MINISTERIO DE VIVIENDA

6743 *Orden VIV/984/2009, de 15 de abril, por la que se modifican determinados documentos básicos del Código Técnico de la Edificación aprobados por el Real Decreto 314/2006, de 17 de marzo, y el Real Decreto 1371/2007, de 19 de octubre.*

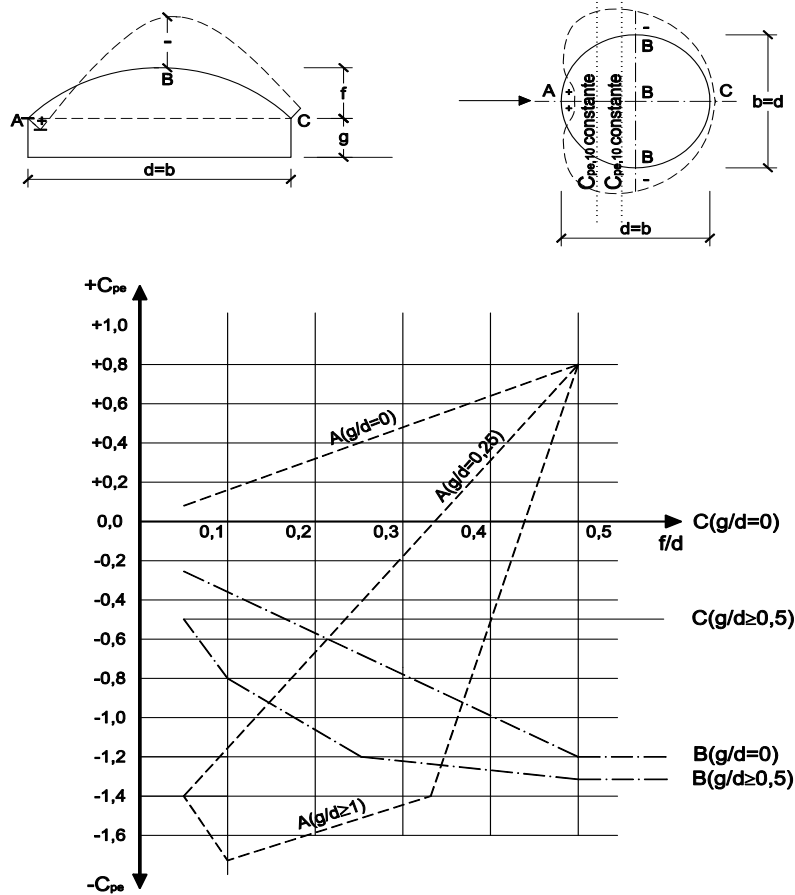
En el apartado 3.5.3, puntos 2, 3 y 4, las referencias "factor de forma" deben sustituirse por "coeficiente de forma". En el punto 3, la referencia: "a) ... la inclinación del de debajo." se sustituye por: "a) ... la inclinación del de debajo en una anchura de 2 m. " y la referencia: "b)... en otro caso será $\mu=1+\beta/30^\circ$ ", se sustituye por: "b) ... en otro caso será $\mu=1+\beta/30^\circ$ en una anchura de 2 m."

Figura 6.2 Longitud eficaz a compresión perpendicular a la fibra
a) durmierte (apoyo en continuo) y b) apoyo aislado.

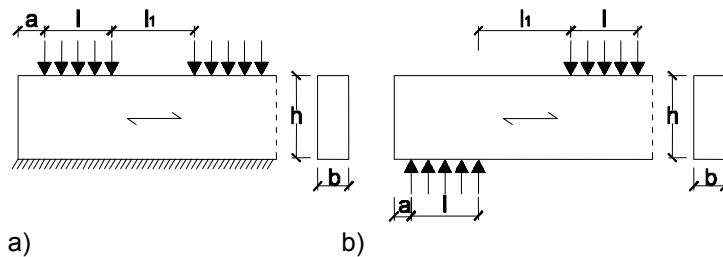
2 El área de contacto eficaz perpendicular a las fibras, A_{ef} , debe determinarse considerando una longitud eficaz paralela a la fibra, donde el área de contacto real, l , a cada lado se incrementa 30 mm, pero no más que l o $l_1/2$, (figura 6.2).

Figura 8.12 Separaciones y distancias a la testa y a los bordes.

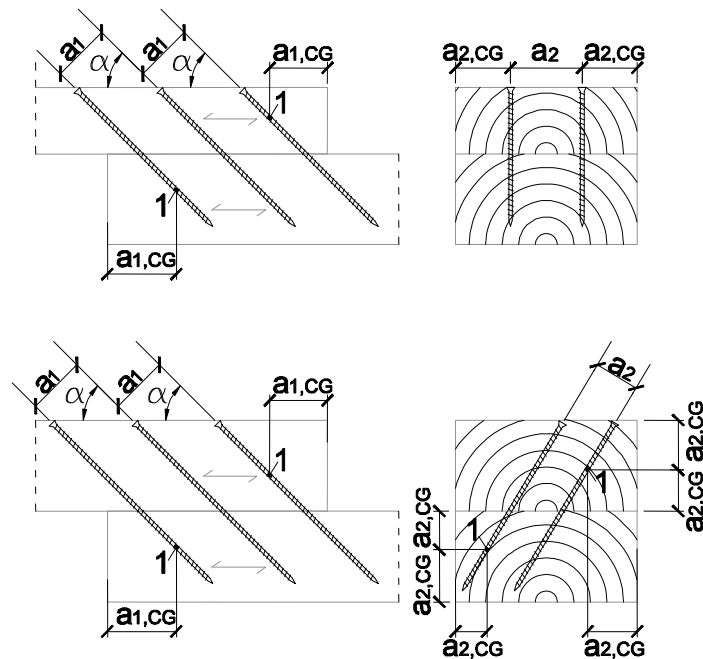
Tabla 8.6 - Separaciones y distancias a la testa y a los bordes mínimas en tirafondos cargados axialmente
